ESTUDIO DE IMPACTO AMBIENTAL CATEGORÍA II, DENOMINADO:

INTERCONEXION VIAL VILLA LUCRE/EL CRISOL/CORREDOR NORTE

Preguntas de Ampliación

DEEIA-AC-0159-2312-2020

1. Plano perfiles de corte y relleno

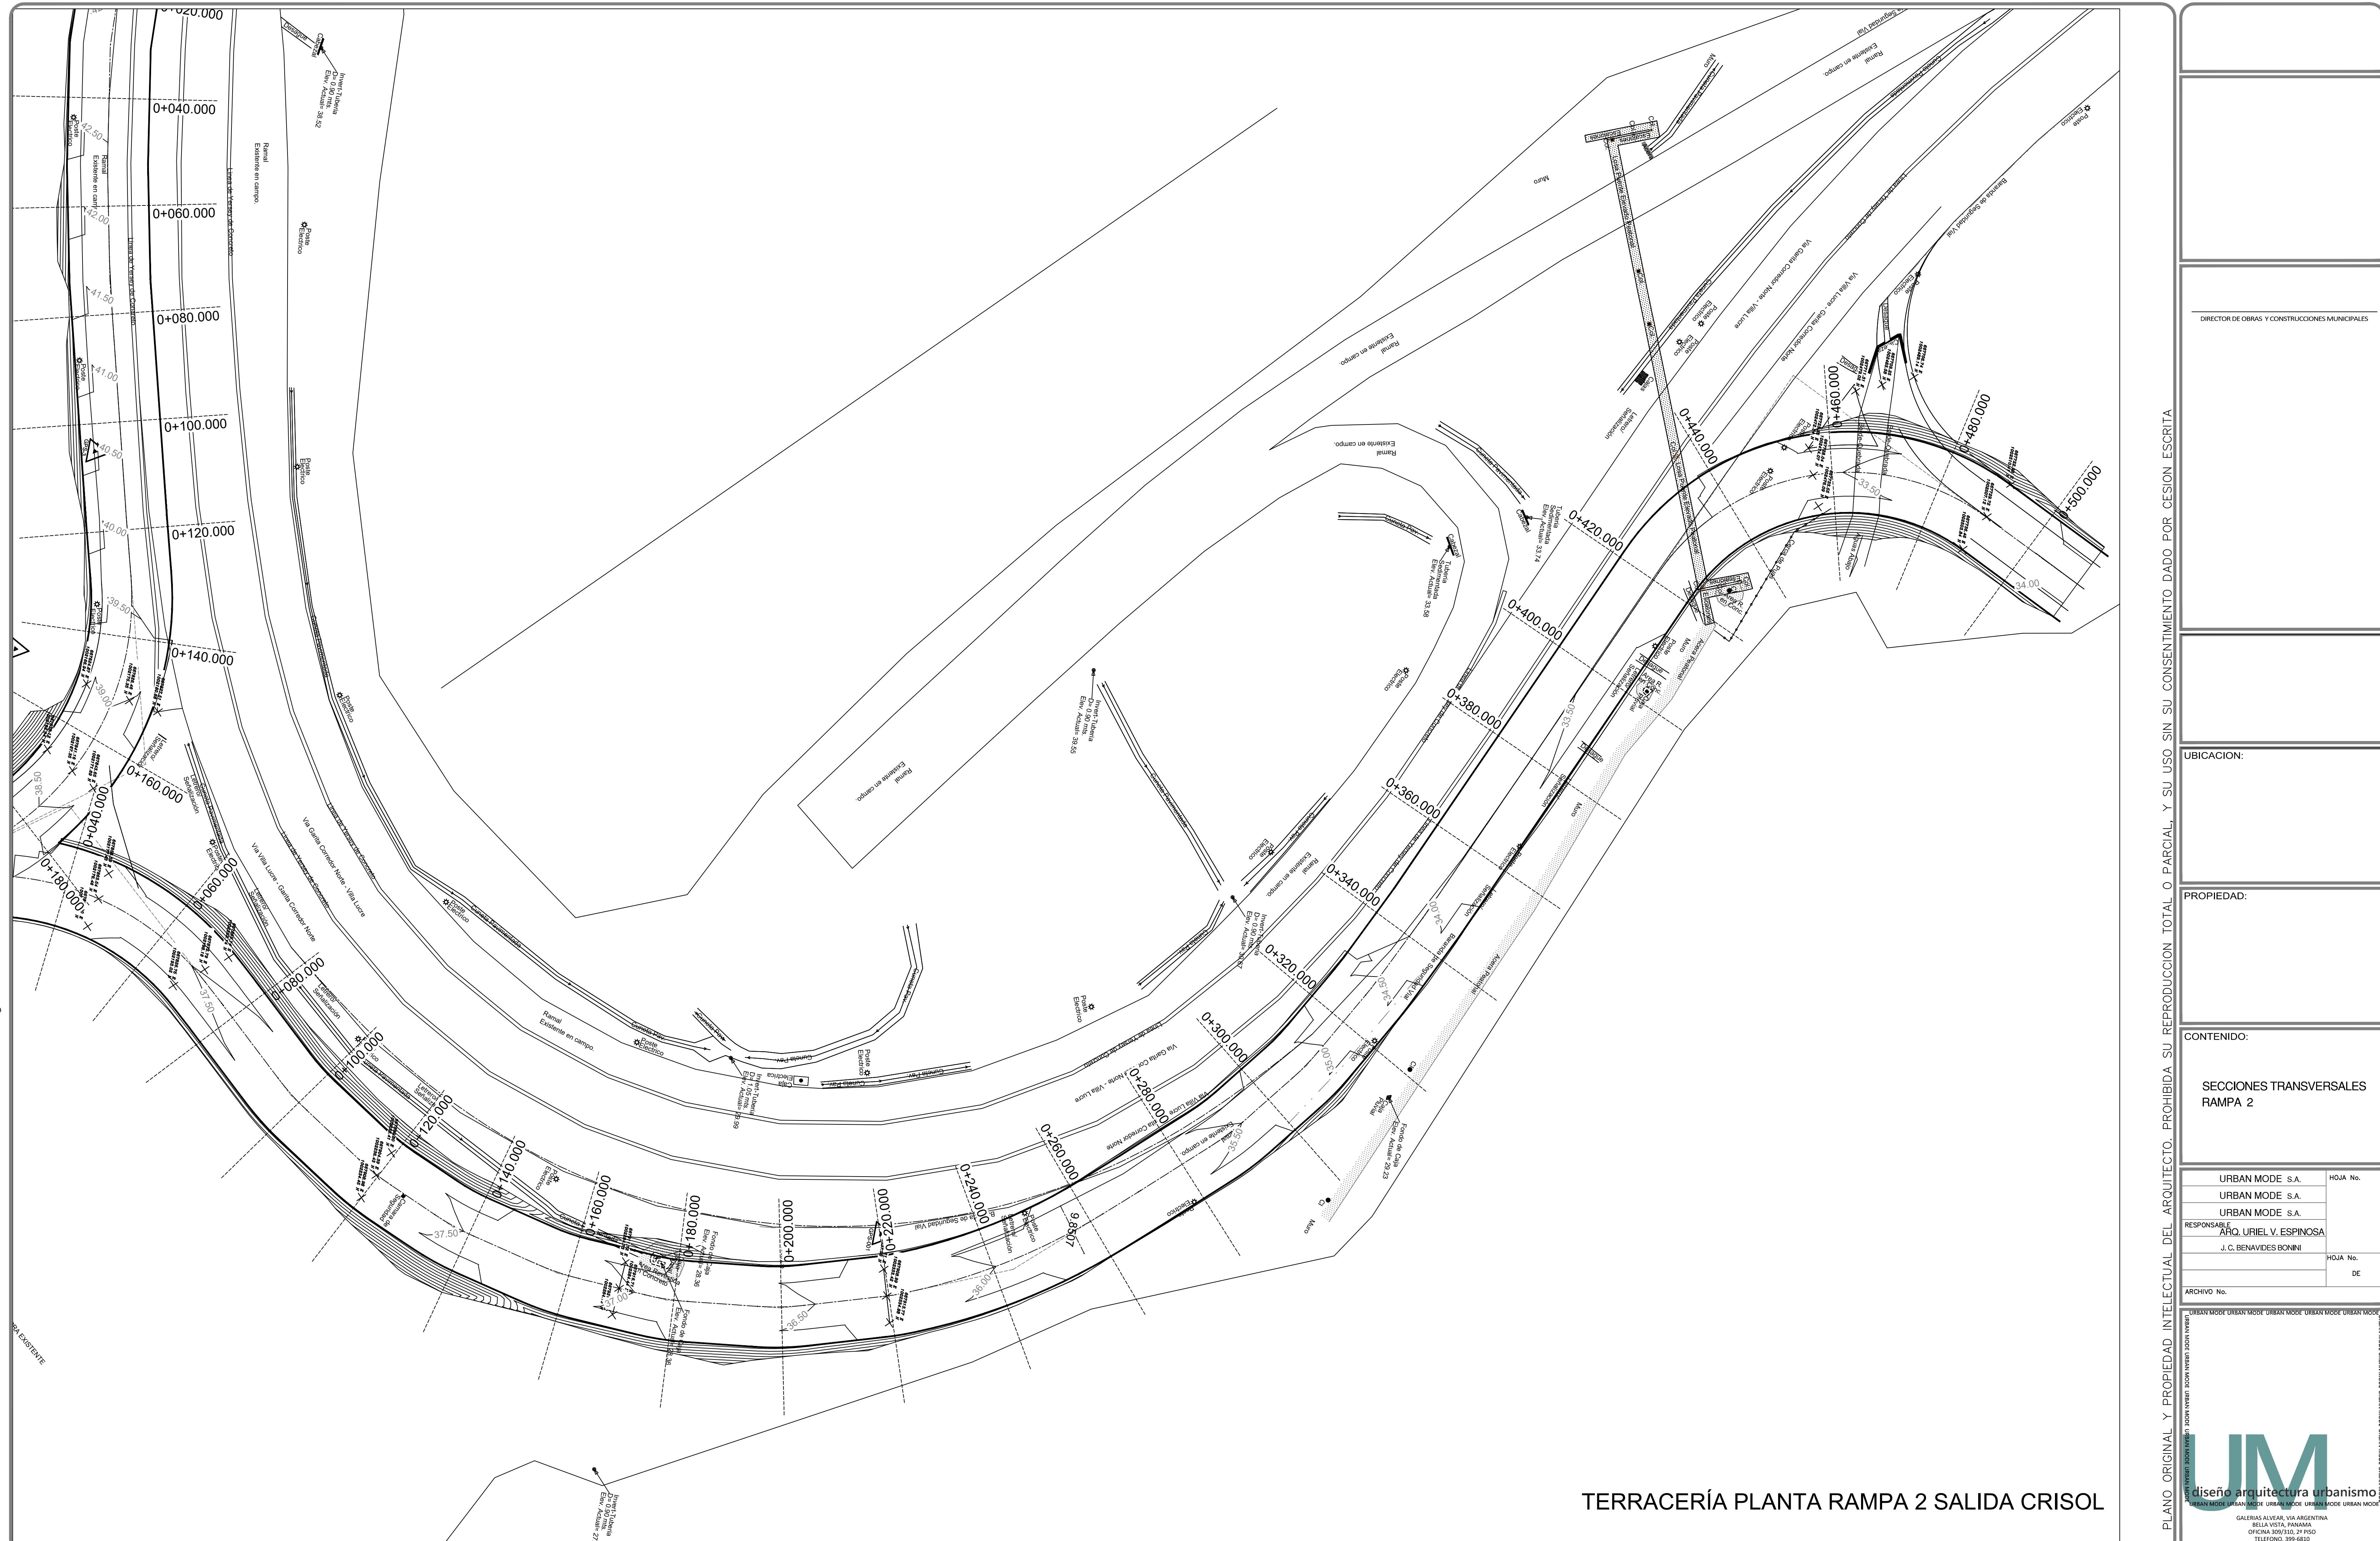
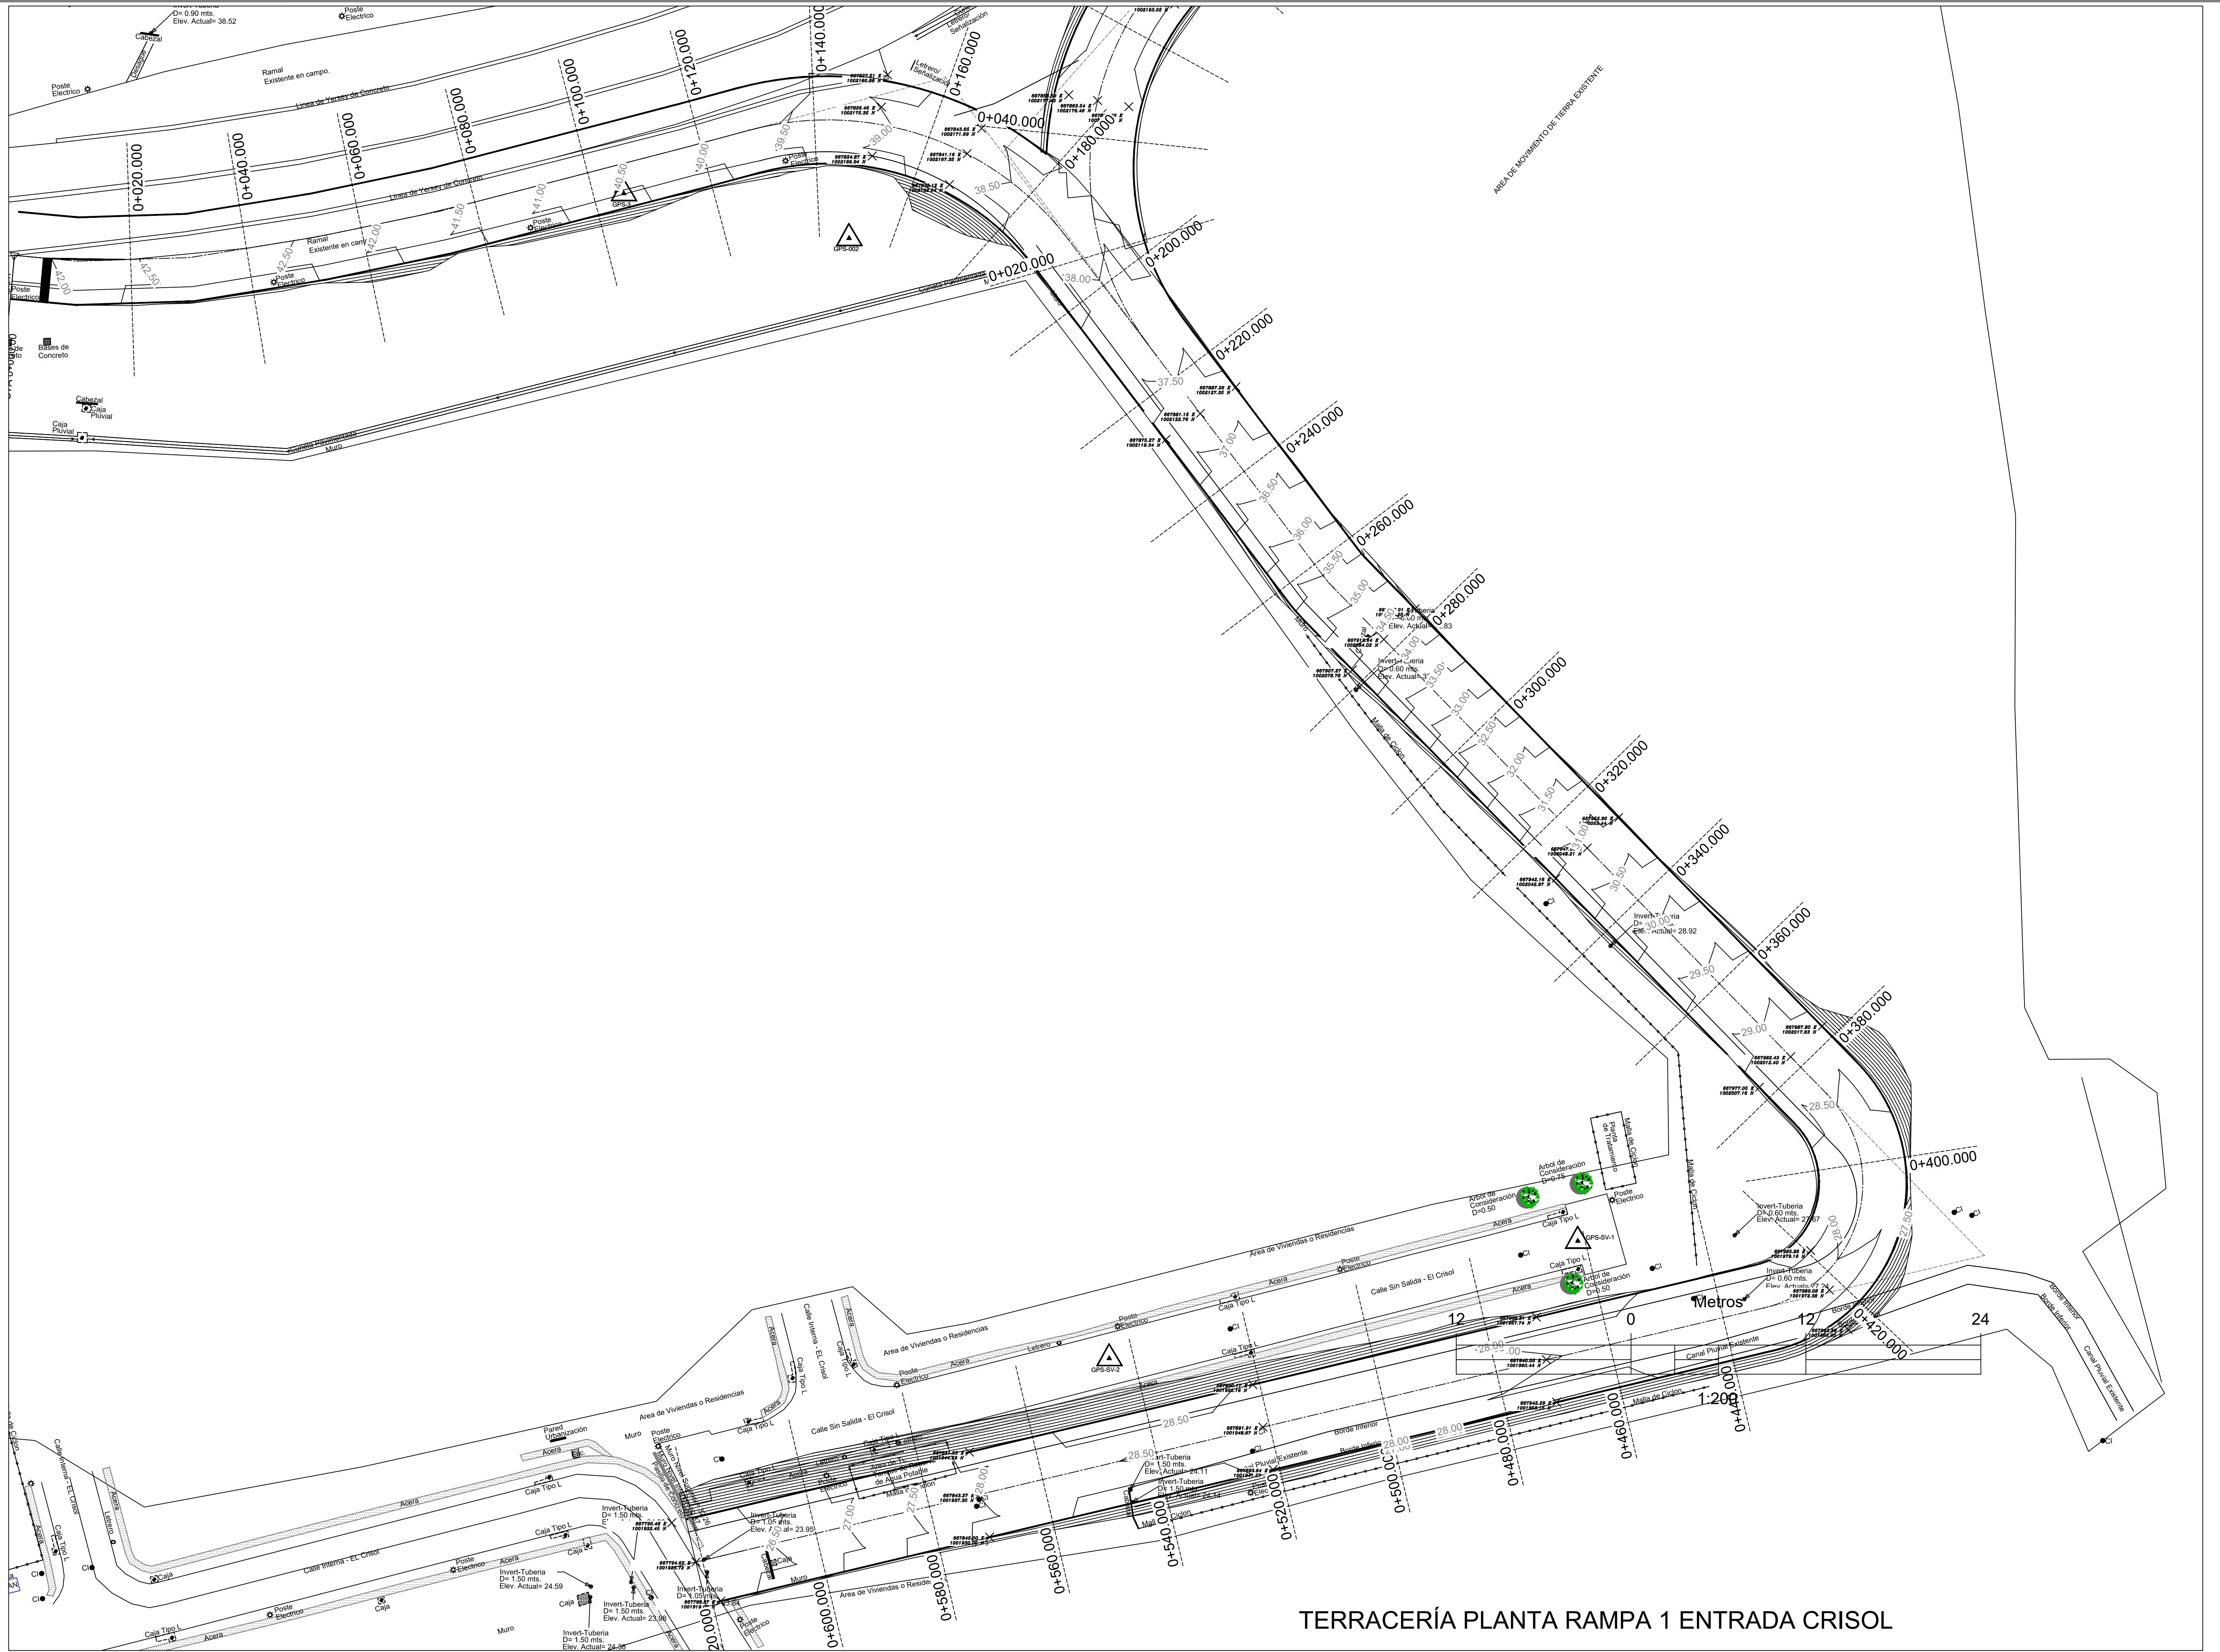
- d. Presentar planos de los perfiles de corte y relleno, donde se establezca: el volumen de movimiento de tierra a generar en el proyecto y volumen de material de relleno e indicar los niveles seguros de terracería.

- d. Presentar planos de los perfiles de corte y relleno, donde se establezca: el volumen de movimiento de tierra a generar en el proyecto y el volumen de material de relleno e indicar los niveles seguros de terracería

- d. Se adjuntan los planos perfiles de corte y relleno, en el anexo. En nuestro caso no aplica lo de niveles seguros de terracería ya que las aguas están siendo encajonadas, los trabajos de corte y relleno no se realizarán sobre las fuentes hídricas.
